RESPUESTAS A 1RA INFORMACIÓN ACLARATORIA, DEL EsIA CATEGORIA III
“PUNTA CHAME ECO DEVELOPMENT”

Ilustración 1. Esquema Típico para tanques de almacenamiento de combustibles

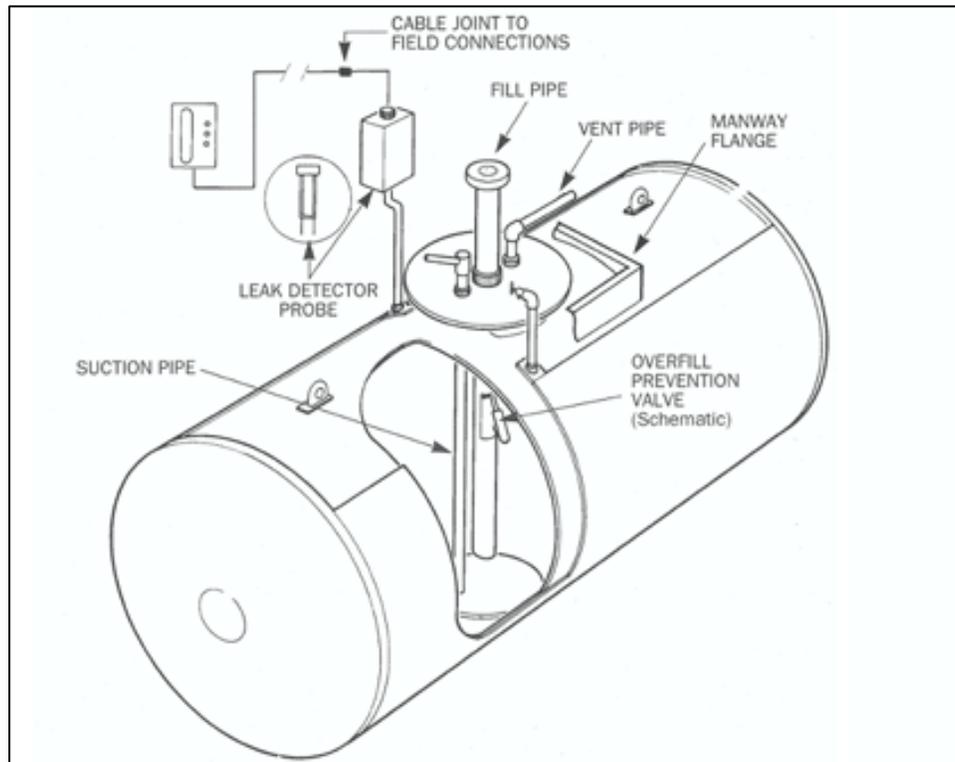
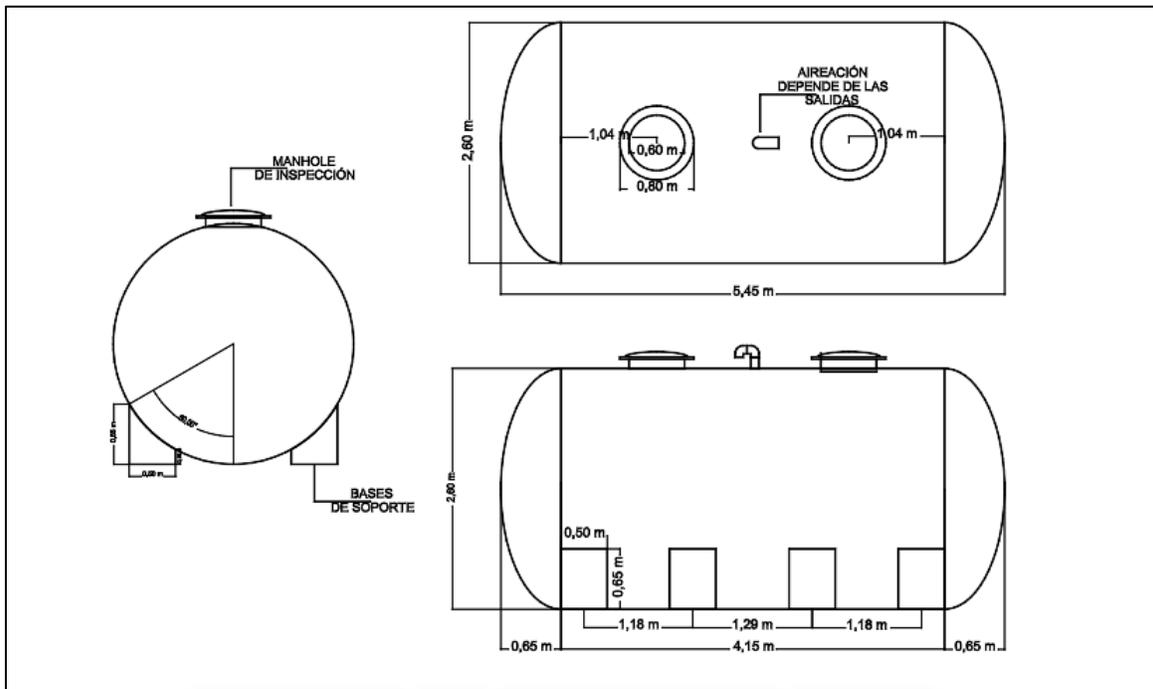
18. En la página 67 del EsIA, punto 5.4.2.5. Marina, se indica “... *A continuación, se presenta plano esquemático de los tanques de almacenamiento de combustible. Recordamos que actualmente el proyecto se encuentra en su fase de evaluación, por lo cual no se cuenta con los planos finales. Estos deberán ser sometidos a aprobación del Benemérito Cuerpo de Bomberos.*”

Se presenta esquemático típico para tanques de almacenamiento de combustible. De igual manera, tal como se expuso en el estudio de impacto ambiental, el proyecto se encuentra en su fase de evaluación, por lo cual no se cuenta con los planos finales. Estos deberán ser sometidos a aprobación del Benemérito Cuerpo de Bomberos, y deberán ser diseñados conforme la normativa aplicable.
